Referanser:
Dykkar:
Vår: 16/1342 - 16/28736

Rammeløyve for oppføring av bustadhus med to bueiningar på vilkår - gbnr 99/4 Våge

Administrativt vedtak. Saknr: 499/16

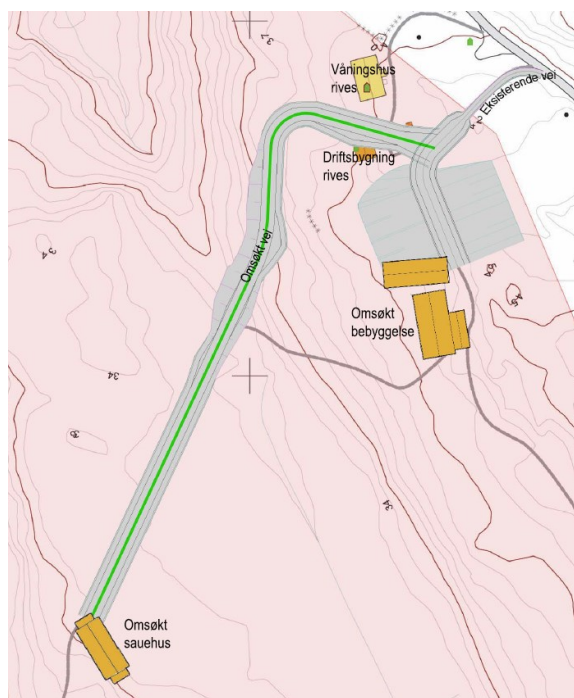
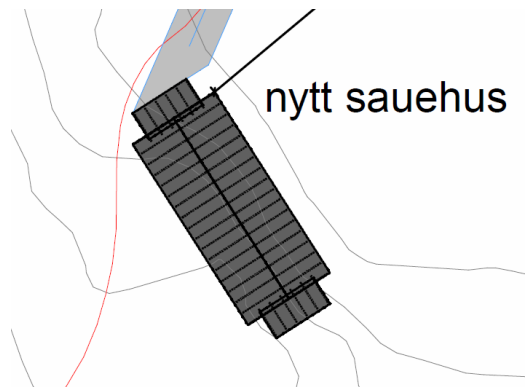
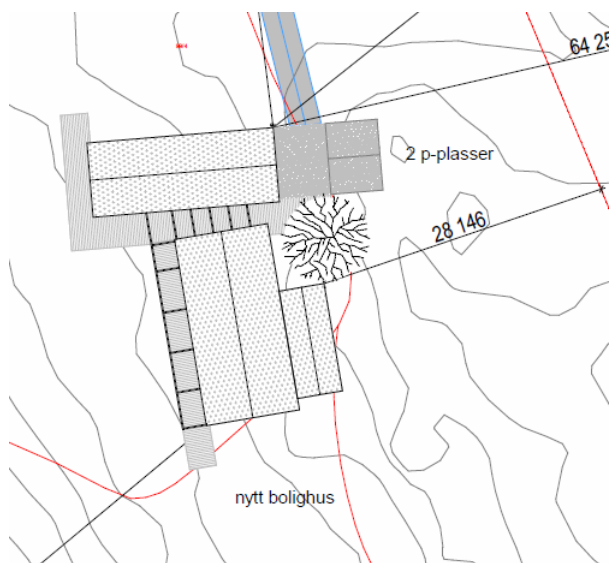
- Det er lagt fram påstand at det er søkt om 3 bueiningar, at dette er i strid med konsesjonvilkåra og at tiltakshavar manglar vegrett som står i forhold til det han søker om.

Kommunen viser til at søknaden har vore revidert fleire gongar etter at den først vart motteken av kommunen. Vi vurderar at den siste plassering av tilkomstvegen med to meter breidde er i samsvar med den tinglyste vegretten. Vi kan ikkje sjå at det vil medføre betydeleg meir trafikk på den planlagte vegen ved at det gis løyve til ein mindre bueining i tillegg til hovudbueininga. Den minste bueininga skal nyttast av tiltakshavar sin son og får ikkje ein storleik som kan huse fleire menneske. Det er ikkje søkt om 3 bueiningar. Etter det vi kan sjå er plasseringa av vegen i samsvar med eksisterande vegtrasé.

Nabomerknadene vert etter dette ikkje teke til fylgje.
